Resolución Directoral Regional

Nº 014 -2023-GRSM/DREM

Asunto : Informe final de evaluación del Informe Técnico Sustentatorio del proyecto de "Modificación y ampliación de componentes de almacenamiento y despacho de combustibles líquidos y GLP, con ampliación de área del proyecto, actualización del programa de monitoreo ambiental, incorporación del plan de contingencia y estudio de riesgo", presentado por Shilcayo Grifo S.R.L.

TITULAR : SHILCAYO GRIFO S.R.L.

Anexo 1: Plano de ubicación de los puntos de monitoreo ambiental propuesto

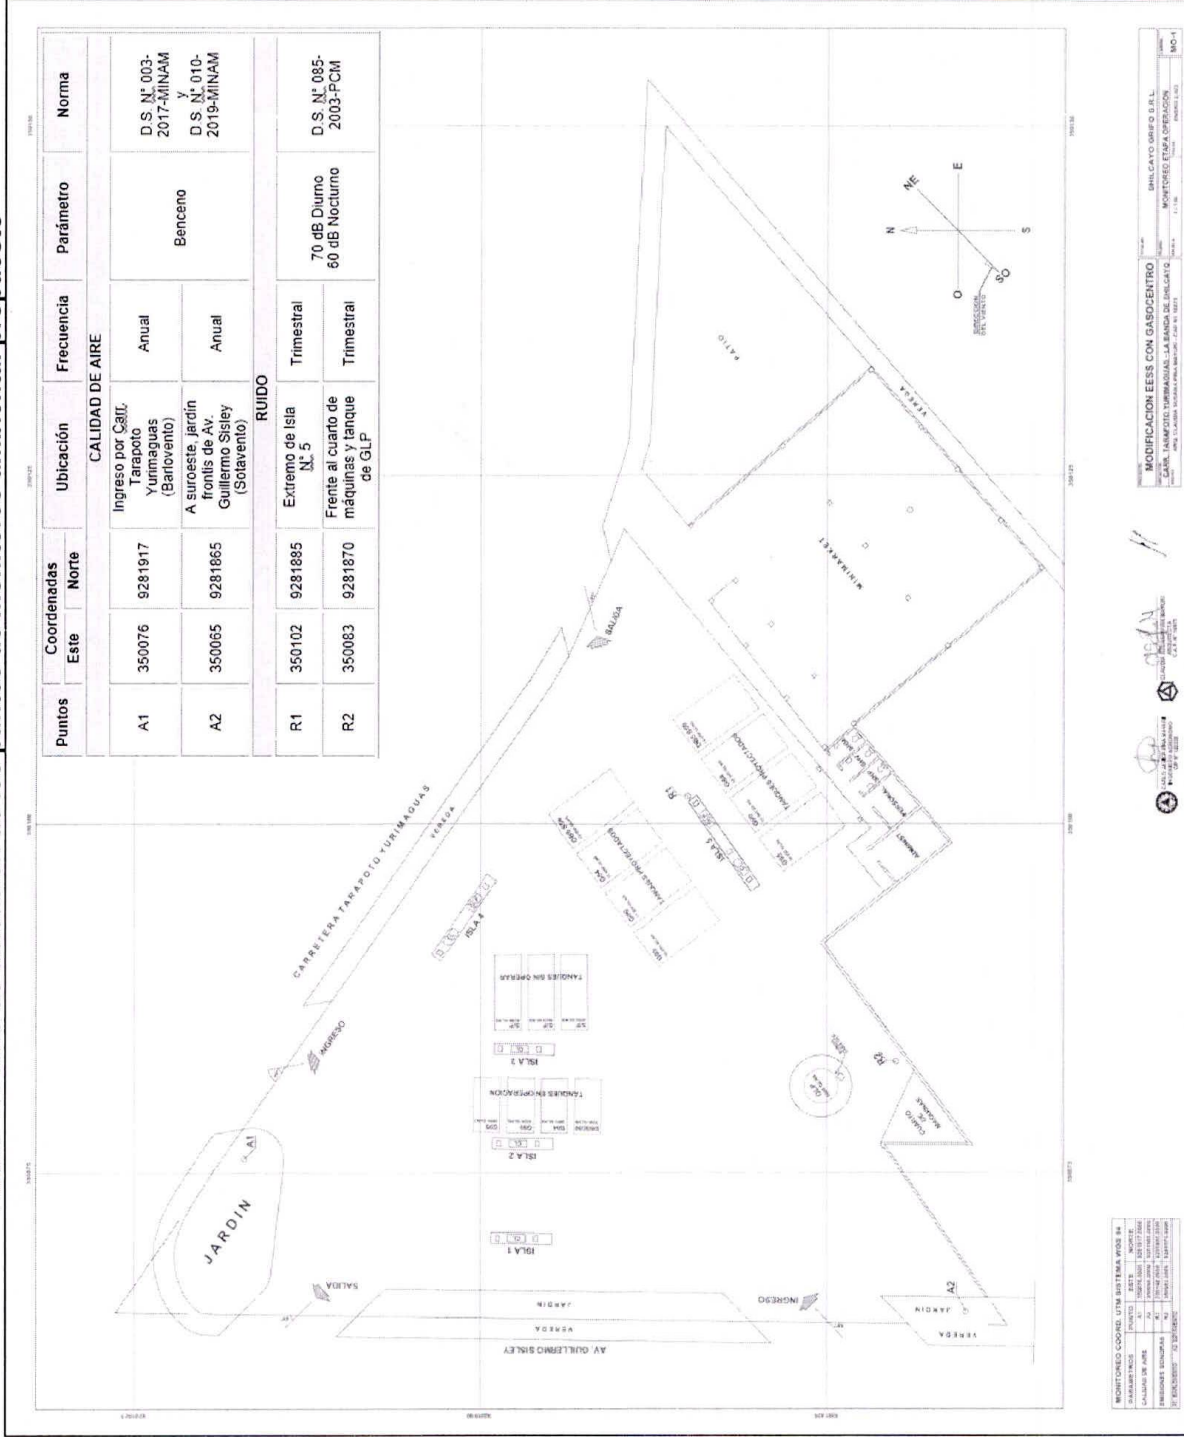
Al respecto, de la revisión del programa de monitoreo propuesto¹¹ y del Plano de Monitoreo Propuesto¹², se advierte que la propuesta del establecimiento de los dos (2) puntos de monitoreo de calidad del aire "A1" y "A2" se encuentra justificada por las siguientes razones:

Al respecto, de la revisión del programa de monitoreo ambiental aprobado y del plano de monitoreo aprobado, se advierte que la propuesta de la eliminación de los puntos de monitoreo de calidad de ruido se encuentra justificada, pues no son representativos, debido que los puntos de monitoreo no han sido ubicados considerando las fuentes generadoras de ruido del establecimiento.

Al respecto, de la revisión del programa de monitoreo propuesto y del plano de monitoreo propuesto, se advierte que la propuesta de los dos (2) puntos de monitoreo de calidad ruido se encuentra justificada; toda vez que, la misma se basó en la identificación de fuentes generadoras de ruido propias del Establecimiento, a partir de la cual se determinaron ubicaciones representativas de los puntos de monitoreo "R1" y "R2" en zonas libres de obstáculos.

De acuerdo a la propuesta de modificación del programa de monitoreo aprobado en el ITS, el Titular deberá cumplir con el siguiente programa de monitoreo ambiental.
